Gemeente Amsterdam Centrum

Datum - 7 FEB. 2017
Ons kenmerk 62-17-0019
Adres Nieuwe Nieuwstraat 22
Behandeld door M. Overbeek, Gebruikstoezicht, telnr. 06 371 390 31, m.overbeek@amsterdam.nl
Onderwerp Bestuurlijke waarschuwing V.O.F. 14 Food – La Pizzeria del Pacioccone

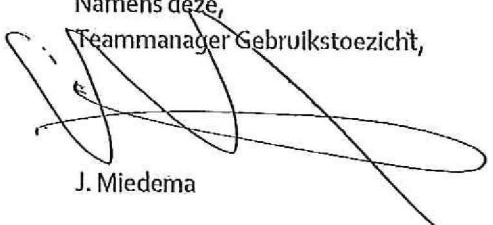
De afzuiginstallatie en het verticale afvoerkanaal vanuit de keuken is geplaatst op het dak van het restaurant. Uit onderzoek is gebleken dat in het verleden geen vergunning voor de afvoerpijp is verleend.

Op 27 januari 2017 is aan het bedrijf medegedeeld dat er geen omgevingsvergunning is verleend voor de afvoerleiding. De uitgevoerde werkzaamheden zijn beoordeeld. Er is geen omgevingsvergunning mogelijk in de huidige vorm. De redenen hiervoor zijn:

- De afvoerleiding is op deze plek in strijd met het bestemmingsplan Postcodegebied 1012.
- Het voldoet niet aan de welstandsnota: 'De schoonheid van Amsterdam'.

De exploitant ontvangt van ons een bestuurlijke waarschuwing voor het feit dat is geconstateerd dat door u of namens de exploitant of voorgaande exploitanten een afvoerleiding is gebouwd zonder een omgevingsvergunning.

Gelet hierop is legalisatie van de huidige afzuiginstallatie en bijbehorend afvoerkanaal niet mogelijk. Dit betekent dat de bestaande afzuiginstallatie voor uw restaurant aangepast moet gaan worden. Hierbij dient rekening gehouden te worden met de geldende regelgeving opgenomen in het Activiteitenbesluit, Activiteitenregeling, Bestemmingsplan en de Welstandsnota. Wij hebben voorgesteld aan de exploitant dat hij voor het aanpassen van de installatie een (schets)plan uitwerkt. Dit dient voor een te houden overleg met een vergunningverlener en een gebruiksinspecteur om de haalbaarheid van het plan te beoordelen.

De exploitant krijgt vier weken de tijd om het (schets)plan voor het op orde te brengen van de overtreding in te dienen. Uit het plan moet duidelijk worden op welke wijze aan de geldende regels voldaan gaat worden. Na beoordeling van dit plan zal vervolgens een vervolgtraject afgesproken worden.
